**REGULERINGSFORSLAG TIL
OFFENTLIG ETTERSYN**

Fagnotat

Vår referanse: PLAN-2022/20659-30
Saksbehandler: Gudrun Elisabet Stefansdottir
Dato: 25.03.2026

**Forslag til detaljregulering - offentlig ettersyn
Fana, Gnr. 120, Bnr. 329 m.fl., Kalgane, Reguleringsplan arealplan-
ID 70600000**

Figur 8: Illustrasjonsplan.

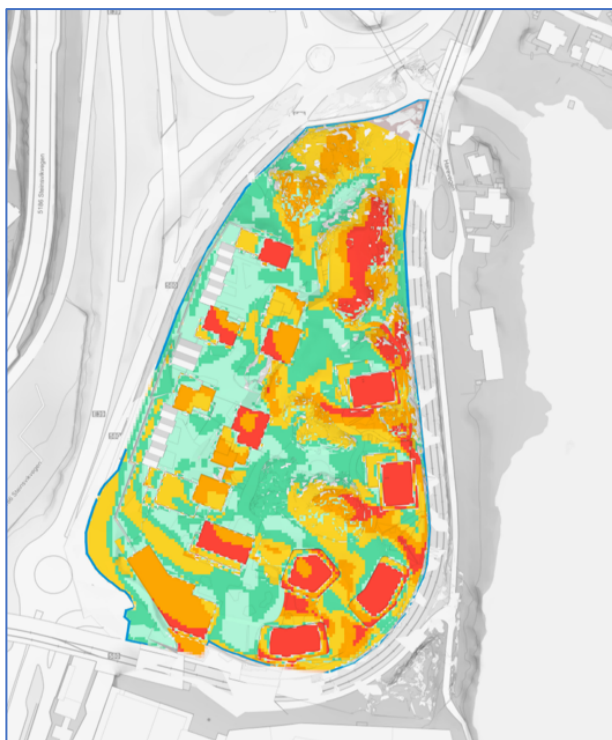
Aktivitetshuset, bygg B i illustrasjonsplanen, det vises til Figur 5, ser ikke ut til å ha fått sin endelige form. Bygget må vise tydelige prinsipper når det gjelder variert og inviterende uttrykk. Bygget har en sentral plassering og funksjonen som er tiltenkt et aktivitetshus for barn og unge bør gjenspeiles i utformingen. Plan- og bygningsetaten vurderer det som positivt at bygget er lavere enn øvrig bebyggelse med 2 til 3 etasjer mot torget, slik at torget får gode solforhold. Bygget vil bli godt synlig, både fra vest og Fanavegen, bybaneholdplassen og torget. Bygget fremstår betydelig høyere sett fra Fanavegen, ettersom inngangen til parkeringsanlegget er en del av bygget. Plan- og bygningsetaten ber om at det tas mer konkret stilling til den arkitektoniske utformingen av aktivitetshuset. Bestemmelse 3.1.11.a sier at formålet er utadrettet publikumsbygg og kan omfatte kulturformål, tjenesteyting, kontor og bevertning. Plan- og bygningsetaten foreslår en skjerpelse av denne bestemmelsen for å sikre at virksomheter rettet mot ungdom etableres her. Det vises til forslag til vedtak 3.1.7.a.

Plan- og bygningsetaten støtter at større del av eksisterende natur- og skog blir ivaretatt, og har merknad til foreslått utnyttelsesgrad, ettersom vi anbefaler at C1 (høyhuset) og bygg L og K får redusert fotavtrykk.

- a. Fotavtrykket til bygg C1 (høyhuset), og bygg L og K (illustrasjonsplan) må reduseres for å oppnå slankere bygningskropper. Arkitektoniske virkemidler må sikres bedre i bestemmelsene.
- b. Reguleringsbestemmelse 3.1.7.a: I første etasje mot torg f_TO1 og o_TO2 og deler av f_GG5 skal det tilrettelegges for publikumsrettet aktivitet:
 - o Felt KBA1, KBA2 og KBA3 kan benyttes til forretning, tjenesteyting, bevertning, kulturformål og kontor.
 - o Felt N/T kan benyttes til kulturformål, tjenesteyting, bevertning og kontor.

Figur 10: Utsnitt av plankartet som viser foreslått utbyggingsfelt med m² BRA, og grøntområder. T.h. utklipp av områdereguleringsplanen der utnyttelsen er oppgitt i %-BRA.

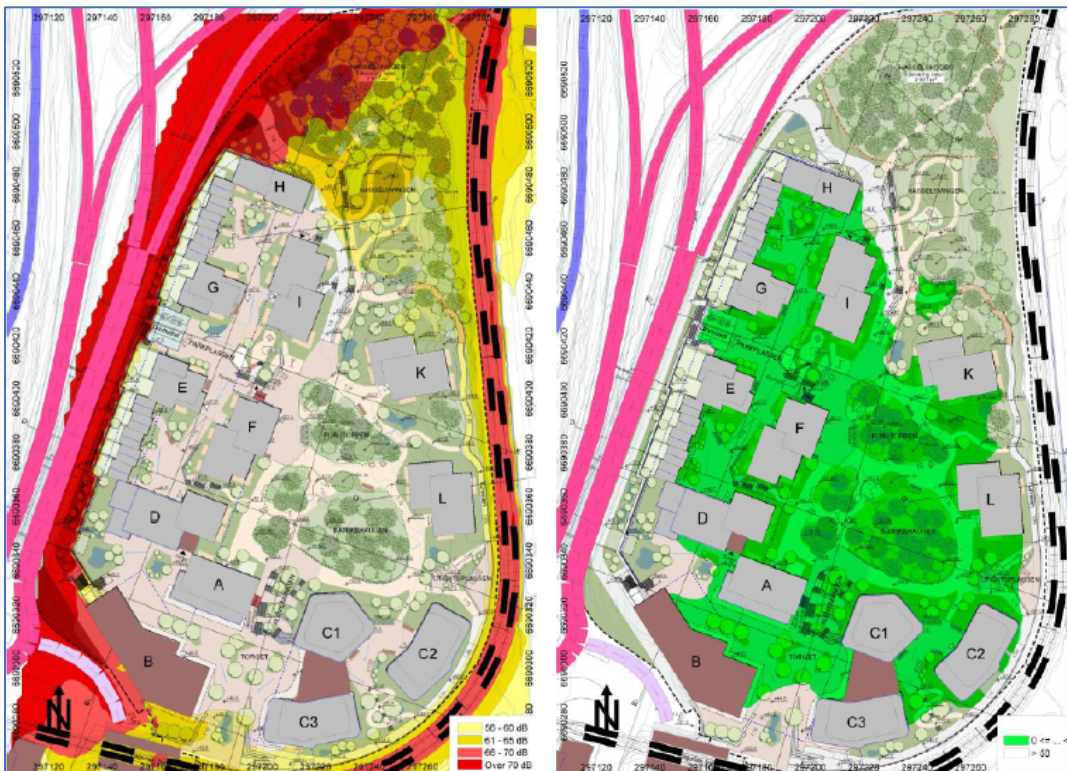
Felt KBA2 og KBA3 som ligger ved torget er definert som sentrum i KPA2018. I denne sonen åpnes det opp for at maksimum 30% av bruksarealet kan benyttes til ett- og toromsleiligheter. Vi viser til Figur 10.

Figur 16: Eksisterende og fremtidige (Søråskryssplanen) gang- og sykkelforbindelser og planlagte interne stier.

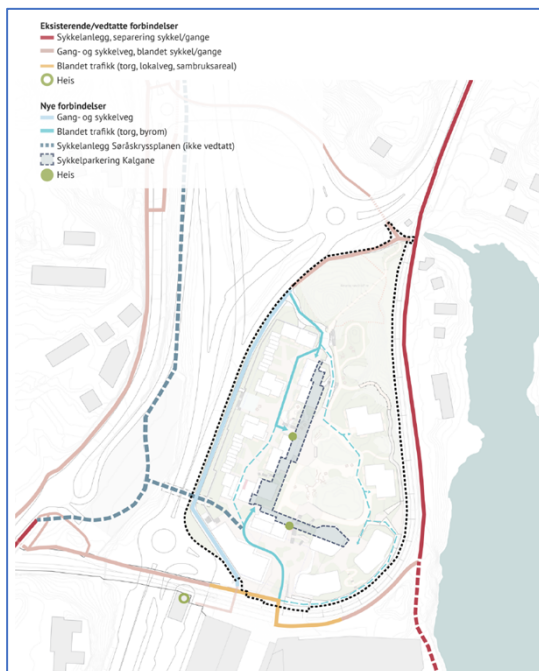
Sykelbroen som er foreslått i Søråskryssplanen er ikke videreført i planforslag for Kalgane. Dette begrunner forslagstiller med at broen reguleres i Søråskryssplanen og at planforslaget ikke er til hinder for en senere etablering av broen. Bestemmelsesområde #6 sikrer tilstrekkelig areal for en eventuell fremtidig bro. Begrunnelsen fra forslagsstiller er i tillegg bl.a. uavklarte forhold på vestsiden som de vurderer kan vanskeliggjøre gjennomføringen.

Plan- og bygningsetaten vurderer forholdene for gående og syklende i dag som mangelfulle. Dersom Søråskryssplanen får utsatt framdrift, eller blir lagt på is, vil ikke broen bli etablert slik planforslaget nå foreligger. Broen vurderes som et viktig supplement til den eksisterende bybanebroen. Viktige målpunkt er Nordal Grieg videregående skole, Rå skole, barnehage samt boligområdene vest for Kalgane.

Plan- og bygningsetatens vurdering er at gang- og sykkelbroen må reguleres i dette planarbeidet, og at det blir stilt rekkefølgekrav som sikrer opparbeiding før planforslaget er realisert i sin helhet. Det vises til forslag til oppsummering, punkt 2 bokstav c.

Figur 18: Den røde streken i figuren markerer omtrent skillet mellom boreal skog med dominans av bjørk og furu, og rikere løvskog til høyre. Løvskogen består i stor del av hassel, med innslag av både eik og ask.

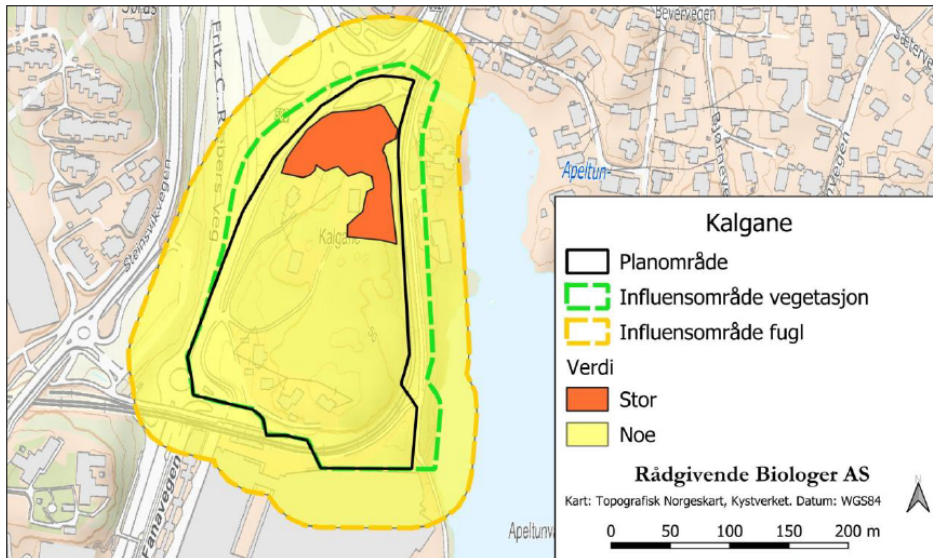
Plan- og bygningsetaten vurderer at planforslaget bidrar til bit for bit nedbygging av natur. Det kom innspill ved oppstart av planarbeid om at Kalgane er en viktig grønn lunge for bydelen, til tross for at hele området samlet ikke vurderes å ha stor verdi.

Planforslaget foreslår at store deler av naturområdet blir utbygget, noe som vil redusere leveområdene for insekter og dyr. Vår konklusjon er at nedbygging av grøntarealer har en negativ påvirkning på naturmangfoldet, men at en i dette planforslaget har balansert behovet for nybygging med ivaretagelse av de mest verdifulle områdene med Hasselskog. Det vises til vedlagt naturmangfoldrapport.
